Bureau de Projetos	CLASSIFICAÇÃO Restrita	AUDITORIA TÉCNICA DE SEGURANÇA 2018 - FASE VI B	
AUDITORIA TÉCNICA DE SEGURANÇA 2º CICLO 2018 COMPLEXO PARAPEBA - MINA Córrego Feijão BARRAGEM I RELATÓRIO DE AUDITORIA TÉCNICA DE SEGURANÇA DE BARRAGEM LAUDO TÉCNICO DE SEGURANÇA DE BARRAGEM / 2018			Nº VALE -	PÁGINA 2/128
			Nº TÜV SÜD BUREAU RC-SP-102/18	REV. 0

De modo a atender ao disposto na Deliberação Normativa COPAM n.º 87, de 17 de julho de 2005, a Vale S.A. contratou a TÜV SÜD Bureau de Projetos para realizar o Laudo Técnico de Segurança da Barragem I, pertencente à Mina Córrego do Feijão, Complexo Paraopeba, no município de Brumadinho, Estado de Minas Gerais.

**Figura 8.1 – Planta de locação da instrumentação
conforme cadastro do GEOTEC.**

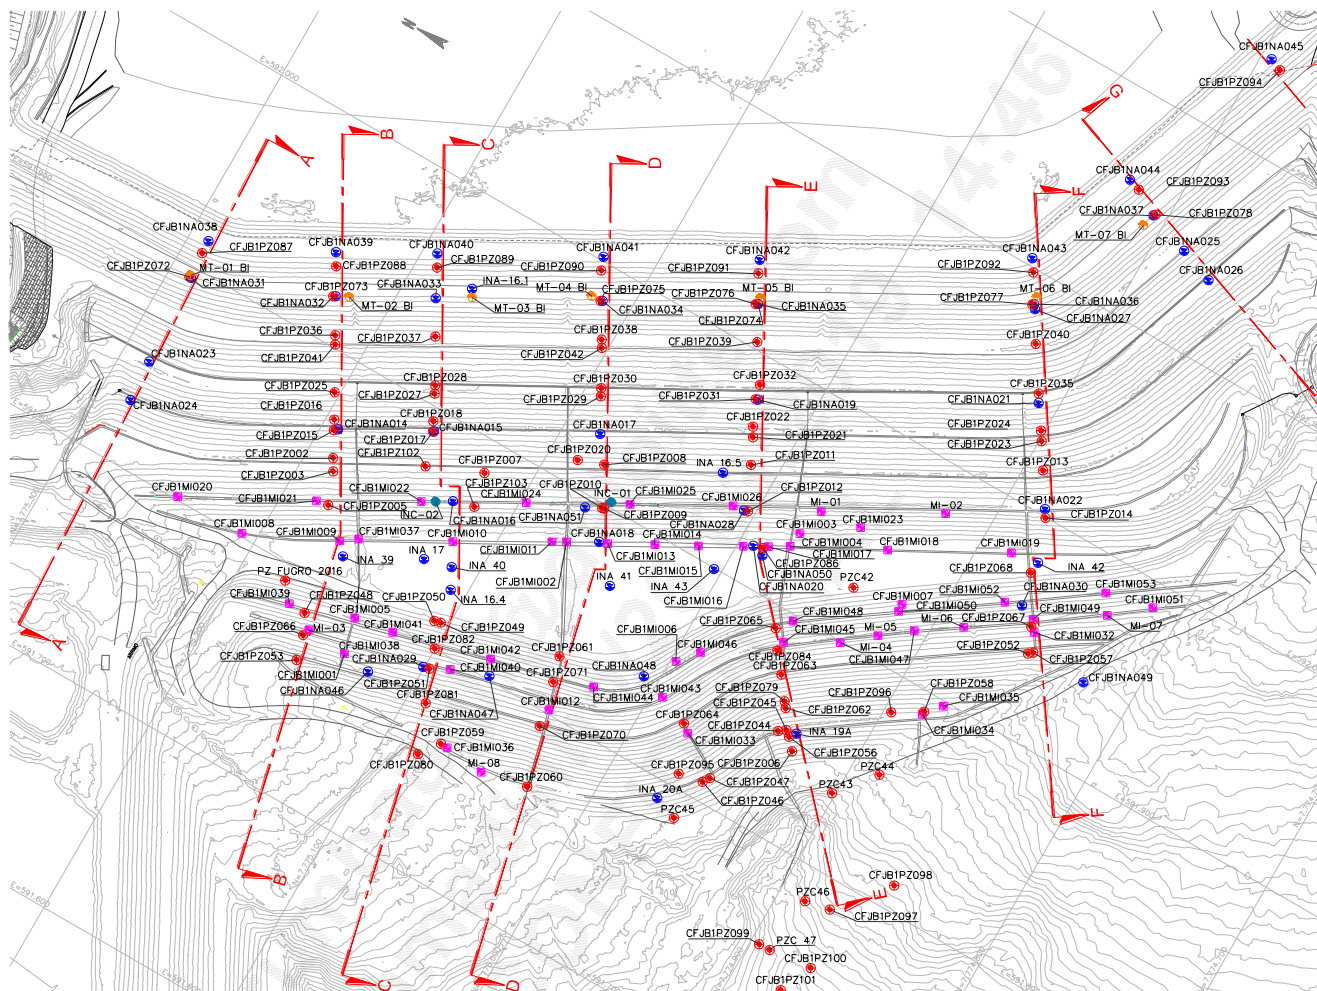
Foram constatados eventuais problemas com o cadastro: em **vermelho** os dados que não foram encontrados, em **verde** as incoerências internas ao próprio cadastro do GEOTEC, as quais tiveram que ser corrigidas por corresponderem a instrumentos cuja cota de topo estão incompatíveis com a posição em planta indicada.

Mesmo realizando as correções indicadas em verde, os instrumentos CFJB1PZ032, CFJB1PZ095, CFJB1PZ096, CFJB1NA027 e CFJB1NA049 ainda parecem apresentar erros de cadastro, com leituras incoerentes. Entende-se que, para estes instrumentos, a locação em planta no cadastro do GEOTEC esteja equivocada, devendo ser revista.

Figura 8.25 – Dados de monitoramento do inclinômetro INC 01
(note que a posição dos eixos não foi especificada).

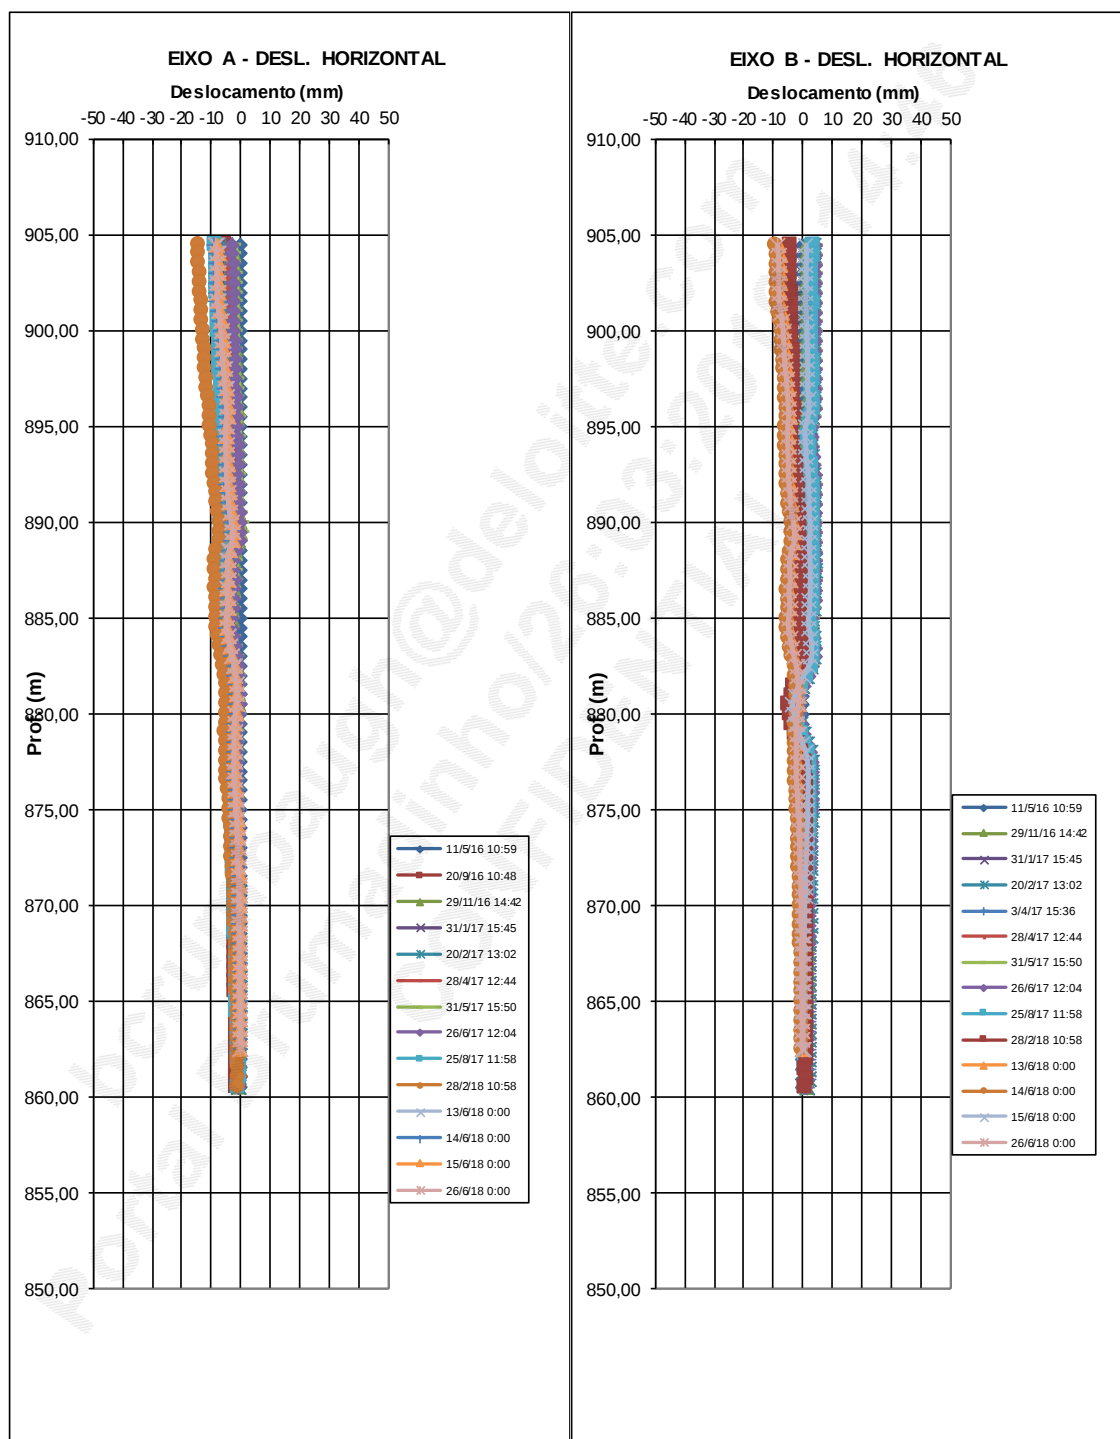
Por fim, são também apresentados os dados dos inclinômetros instalados (Figura 8.25 e Figura 8.26). Entretanto, os cadastros fornecidos não permitem determinar os eixos principais do instrumento, não sendo estes especificados nas planilhas de monitoramento. Ademais, sabe-se que os instrumentos instalados não apresentam comprimentos adequados, não sendo engastados em camada indeslocável da fundação. Sendo assim, optou-se por não interpretar as informações fornecidas, apenas reproduzindo os dados brutos de monitoramento.
